Ordonnance N° E20000018/54 du 15/06/2020 – PV de synthèse des observations et réponses de l'EPAMA

Courrier du SDIS du 1^{er} septembre 2020 et 4 cartes annexées

Projet HEBMA : Aménagements Hydrauliques et Environnementaux du Bassin de Meuse Amont :

Figure 20 : Synthèse des informations relatives aux zones humides - MEU01 Levécourt

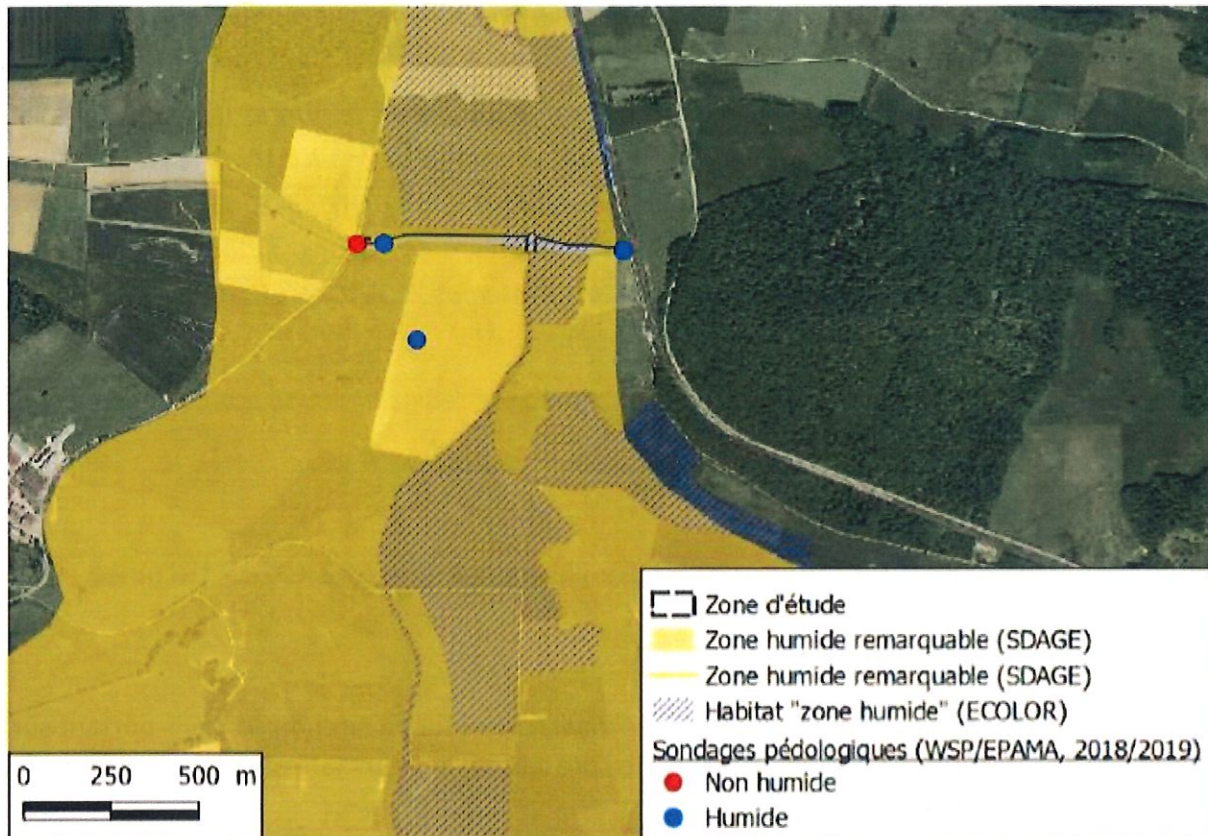
- La proposition de M Flammarion de déplacer la zone humide le long de la voie de chemin de fer convient-elle ?

Comme indiqué plus haut, lors des précédentes rencontres, en 2019 et 2020, le propriétaire et exploitant a été informé de cette mesure compensatoire. Lors de l'enquête publique, il propose de déplacer la restauration de la zone humide (projetée en rive gauche, sur une parcelle drainée et cultivée), sur la rive droite. En rive droite, les parcelles sont laissées en prairies et présentent déjà un caractère humide (voir figure 20 ci-dessous, issue de la pièce G6, page 14). La restauration de la zone humide en rive gauche est donc plus intéressante du point de vue « gain écologique ».

La surface sur laquelle la restauration de la zone humide est prévue pourra soit être rachetée, soit être échangée à hauteur de 1 ha de terre non inondable contre 1 ha de terre concernée par le projet. Les parcelles échangées seront sélectionnées afin de répondre au mieux aux attentes

Couverture incendie
Projet HEBMA
Ferme de la Gravière

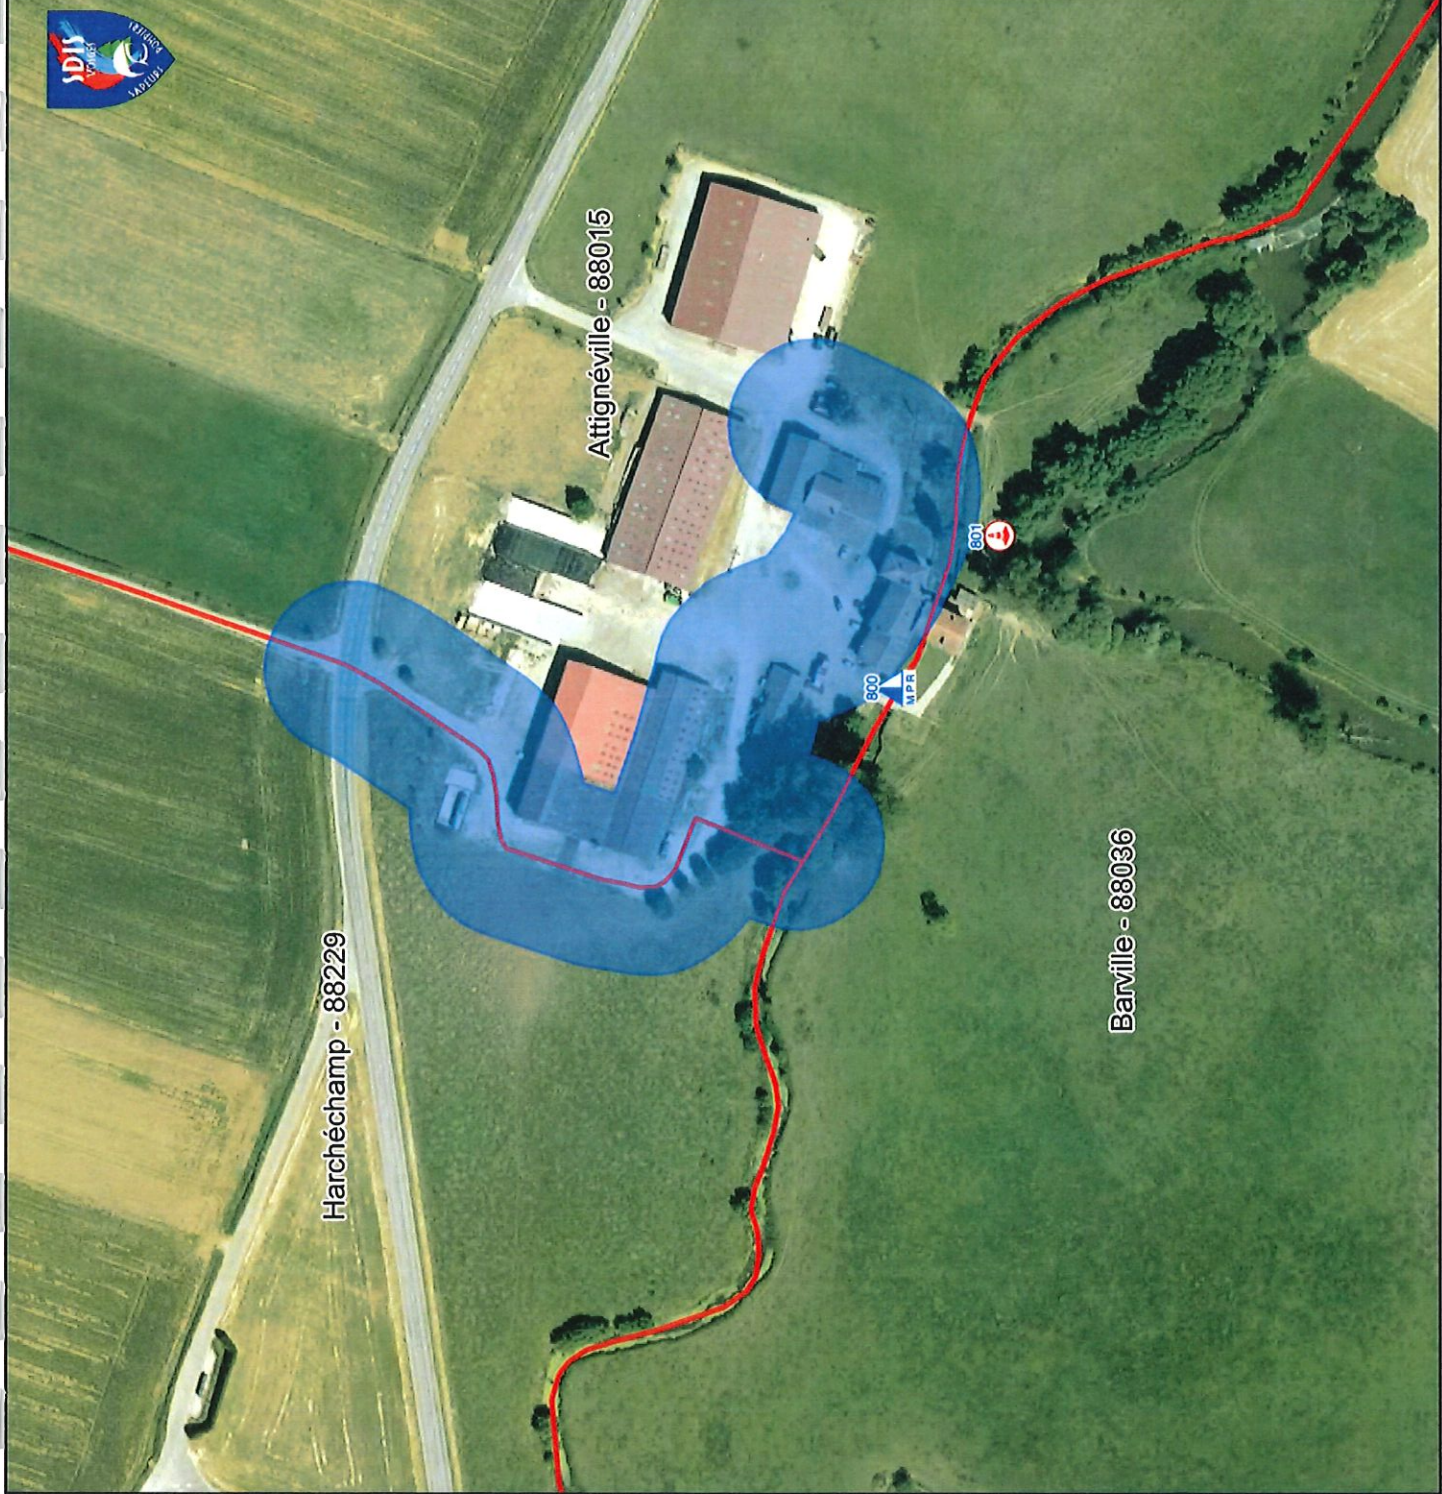
C'est le seul dispositif utilisable en cas de sinistre, la DECI du site repose sur ce seul point d'aspiration. L'évaluation en besoin en eau concerne un risque particulier (exploitation agricole) qui nécessite un volume minimum de 120 m³.

Pour ce type de risque, la DECI ne doit pas reposer uniquement sur un point d'aspiration en milieu naturel, il ne peut être que complémentaire. Il est nécessaire d'envisager la pose d'un PEI à l'entrée du site.

Il est prévu de repositionner le PEI dans un méandre du Vair. La voie d'accès doit être adaptée aux engins de type poids lourds et une aire d'aspiration doit être aménagée.

La création d'un puisard, d'une voie d'accès et d'une plate-forme d'aspiration peut être envisagée sous réserve de son efficacité de fonctionnement du puisard.

**Couverture incendie
Projet HEBMA
Rue Voltaire**

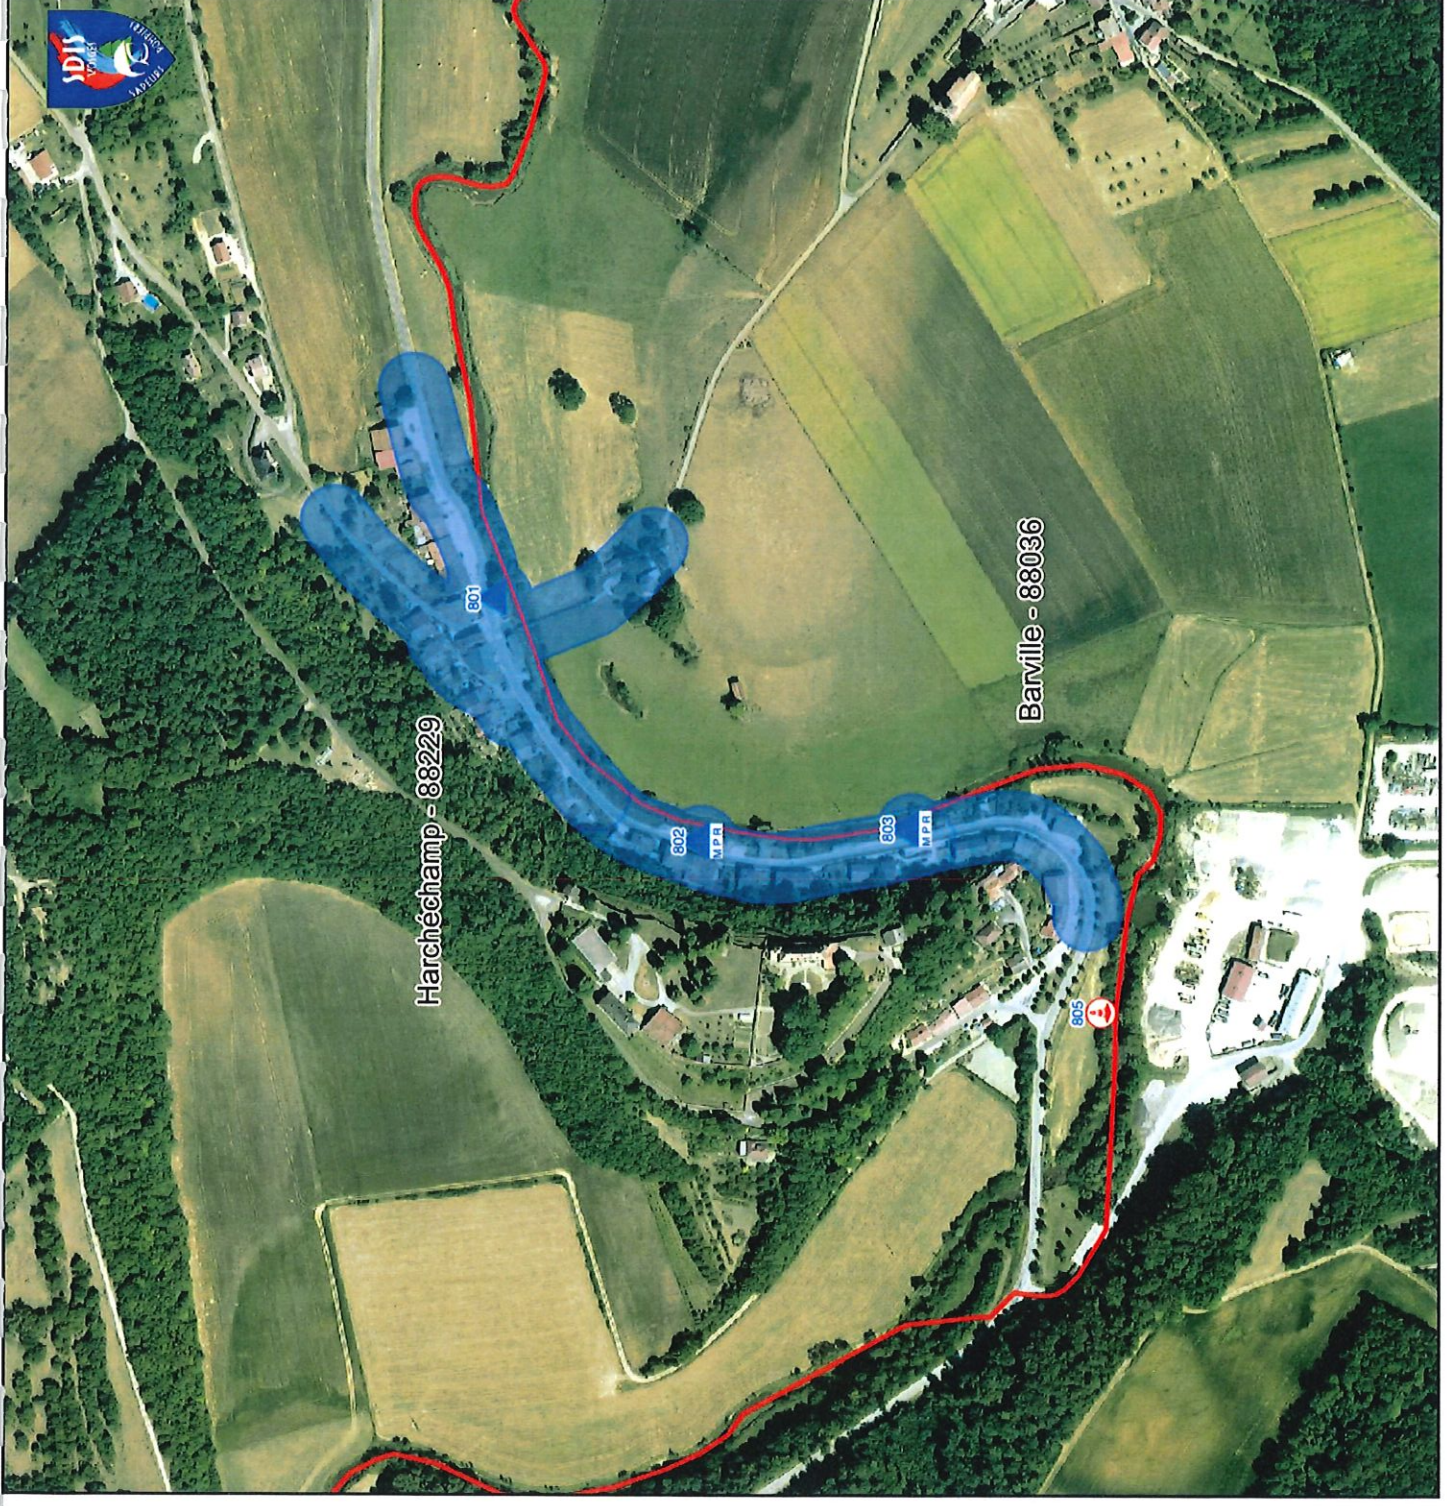
Il souhaite étudier la possibilité d'implanter un 4^{ème} puisard dans le secteur Ouest du village pour améliorer la couverture incendie dans le secteur Ouest du village.

Pas de difficulté particulière, les puisards seront implantés au même emplacement dans l'aire d'aspiration existante. Concernant le 4^{ème} PEI, il sera implanté en contre bas de la rue Voltaire, son accès pourrait être possible grâce à la création d'une voie carrossable qui sera construite lors des travaux sur le cours d'eau.

Aucune remarque particulière à l'aménagement de 4 puisards sous réserve de leur efficacité de fonctionnement.

Couverture incendie
projet HEBMA
Esplanade des maronniers

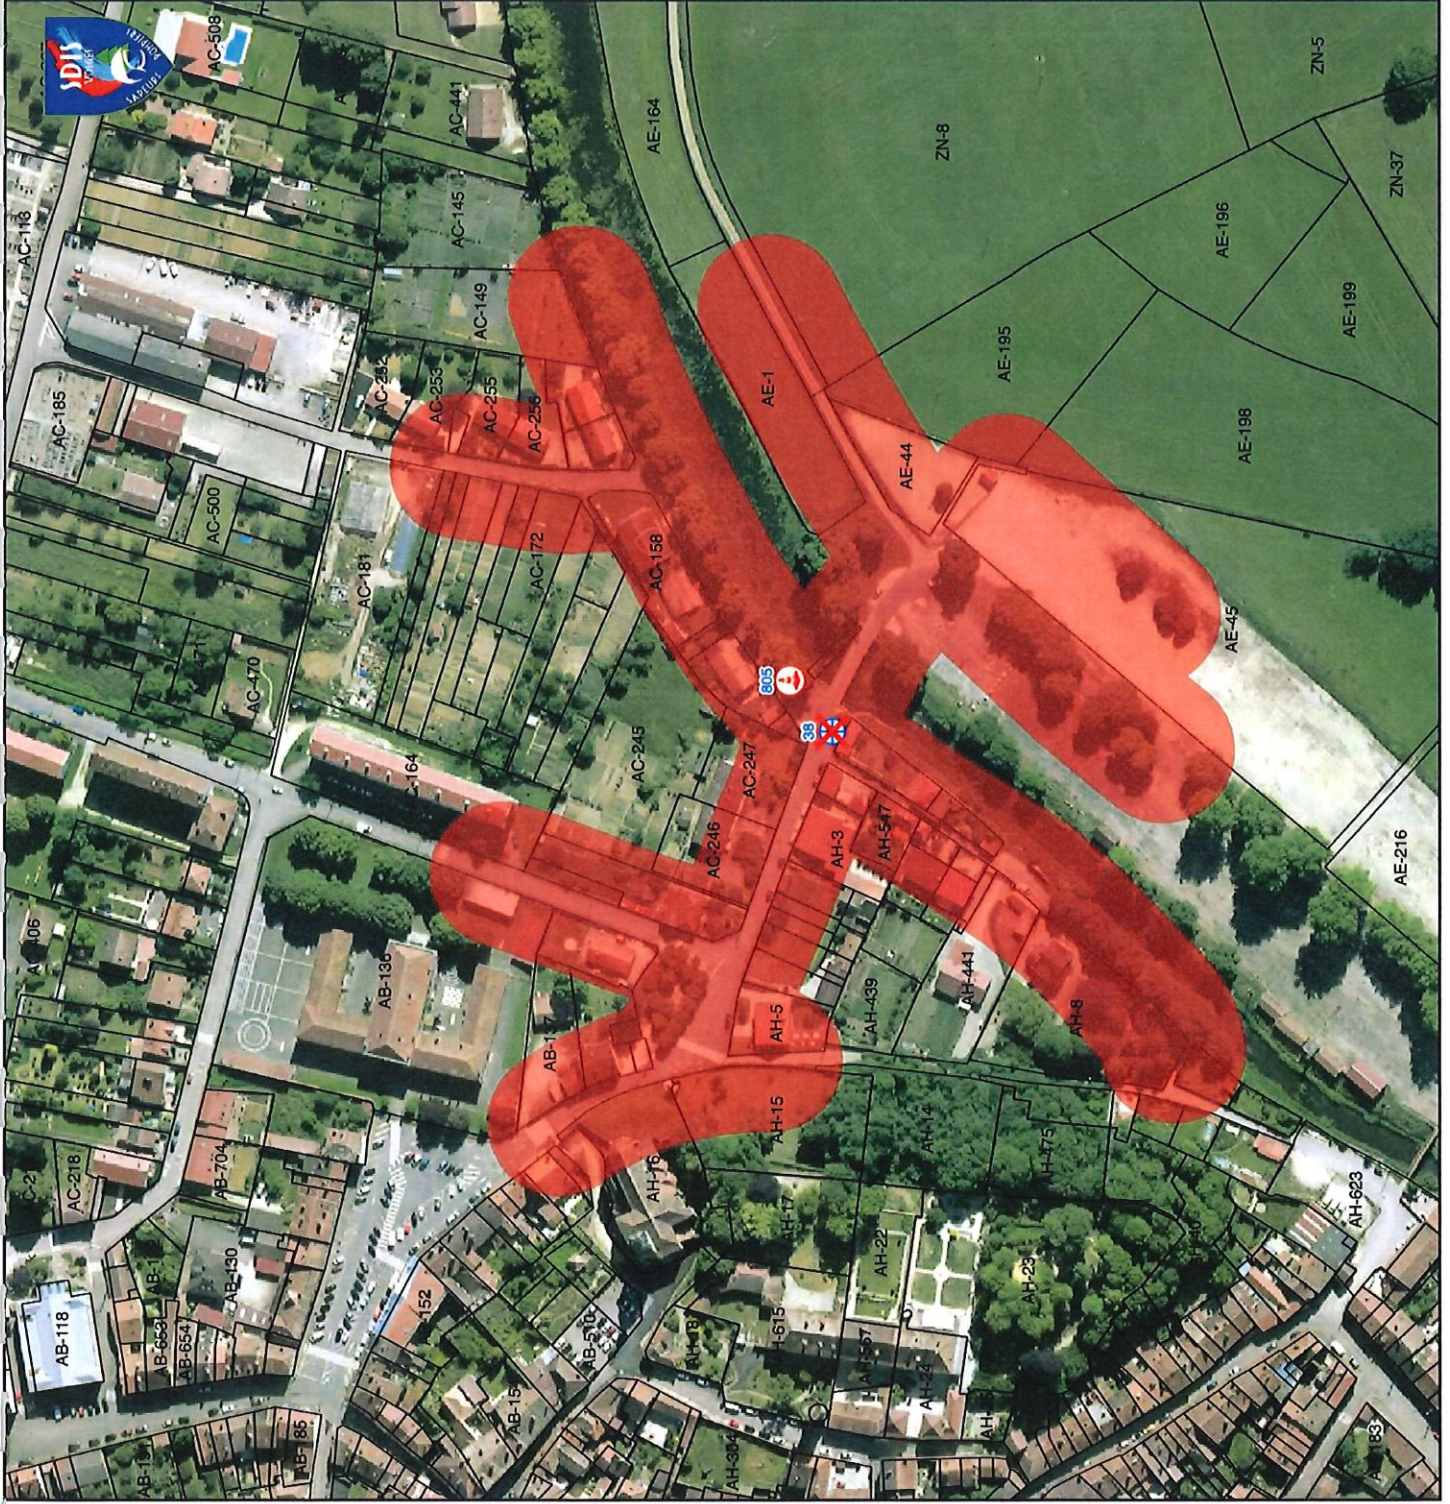
Il précise que le faible débit du Point d'Eau Incendie (PEI) n°38 situé Rue des Remparts a pour raison un diamètre de la canalisation trop faible.

Il demande la possibilité de déplacer le puisard projeté dans la berge opposée rive gauche rue des tilleuls dans une zone d'habitat regroupée.

Pas de difficulté particulière pour l'implantation d'un puisard, la rue des tilleuls est suffisamment large, le stationnement d'un engin incendie n'impacte pas la circulation.

Aucune remarque particulière à l'aménagement d'un puisard dans le nouveau secteur demandé sous réserve de son efficacité de fonctionnement.

PASSERELLE

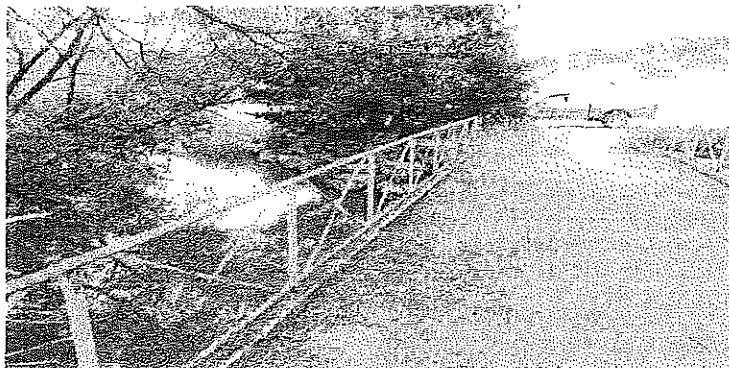
En complément des travaux prévus par l'EPAMA sur la commune,nous demandons la suppression de la passerelle située en amont de la confluence VAIR/CANAL.

Illustration : réserve incendie actuelle

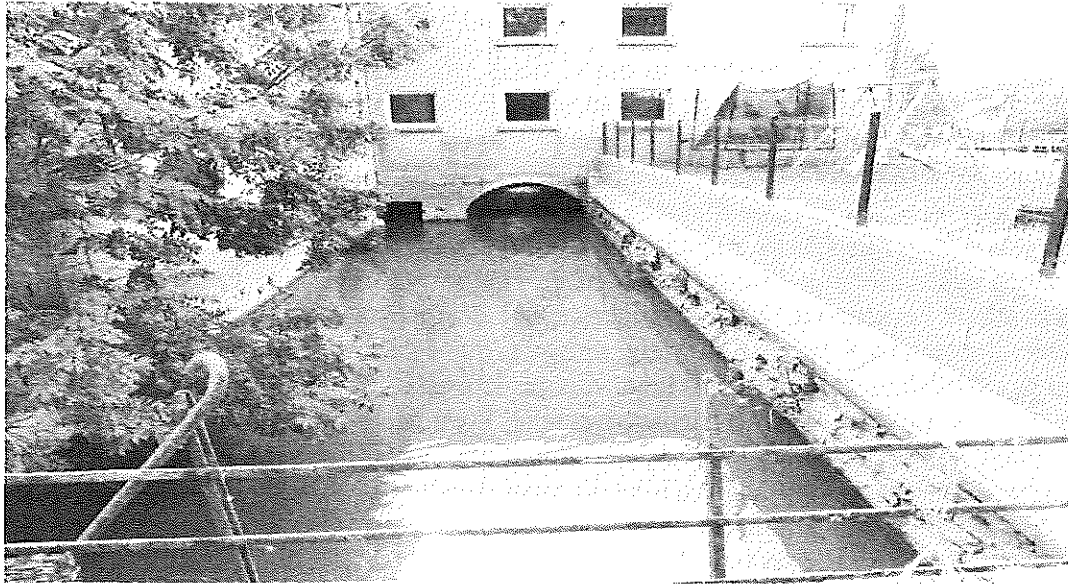
C'est pourquoi je sollicite l'EPAMA pour compenser cette perte de réserve incendie et de proposer un ouvrage de remplacement
